Vedkomande - Områdereguleringsplan for Dalstø - Mjåtveitstø, PlanID 125620170002 - Intern høyring

VAO-rammeplanen

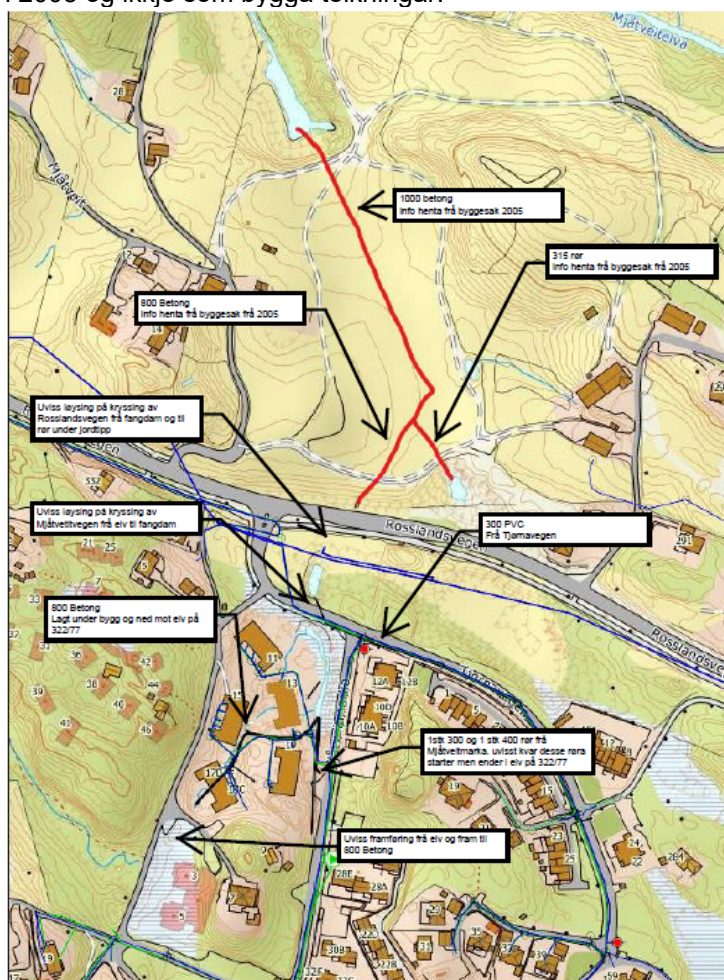
- Nedslagsfelt 1
Avrenning mot felt 1, Mjåtveitmarka må sjåast nøya på. Her er det allereie i dag problem med overvatn. Me er kjende med at eksisterande garasjeanlegg i feltet er påverka av dette allereie med dagens situasjon. Auka avrenning mot dette området sjåast på som problematisk.
Me har framleis ikkje fått inn komplett sluttdokumentasjon for utbygging av Mjåtveitmarka. Det er usikkert kva som faktisk er etablert av overvassanlegg her.
Kommunen har heller ikkje oversikt over avrenning frå Mjåtveitmarka, gjennom vegen i Mjåtveitmarka – Rosslandsvegen og vidare under jordtipp mot Mjåtveitvassdraget i nord.
- Generelt
Alver kommune avdeling samferdsel veg, vatn og avlaup ser det som vanskeleg og kunne godkjenna på slepp av meire overvatn mot området nord mot Mjåtveitelva. Dette pga. av at me

manglar kunnskap om tilstand og dessutan dokumentasjon på allereie etablerte anlegg frå Mjåtveitmarka, gjennom vegen i Mjåtveitmarka – Rosslandsvegen og vidare i open elv til Mjåtveitvassdraget i nord.

Dersom kapasiteten er for liten eller tilstand på kulvert/rør er dårlege her kan konsekvensen av ein eventuell flaum verta ganske stor for husstandar langs Mjåtveitmarka.

Under ser ein eit kartutsnitt med raud markering for ca. plassering av eksisterande overvatn under jordtipp mot Mjåtveitvassdraget. Plassering av desse er henta ut frå søknad sendt Meland kommune i 2005 og ikkje som bygga teikningar.

Handtering av overvatn skal/må ikkje medføra konsekvensar for eksisterande eigedomar i og ved planområdet samt Mjåtveitvassdraget.
